工程指示 / 要求簡箋(E.I.)

工程指示編號：EI / 5272 / 22

工程名稱：將軍澳日出康城 LP 11

工程項目：幕牆 大貨單元件加工圖

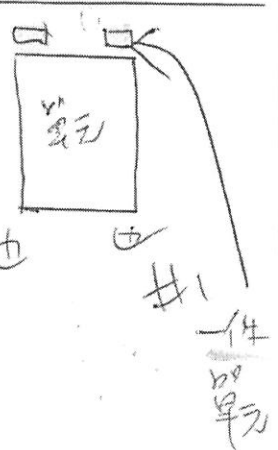
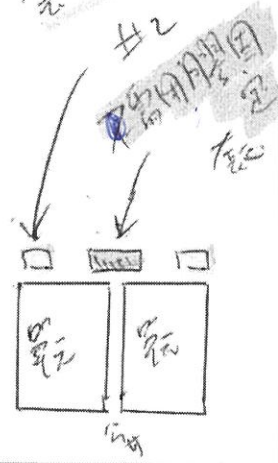
公母料的不用膠固定，2端邊企料有封口片的才用膠固定

@Jason Leung 套芯不固定，易脫落跌出

出1 邊企
套芯用膠固定

兩也套芯
用膠固定
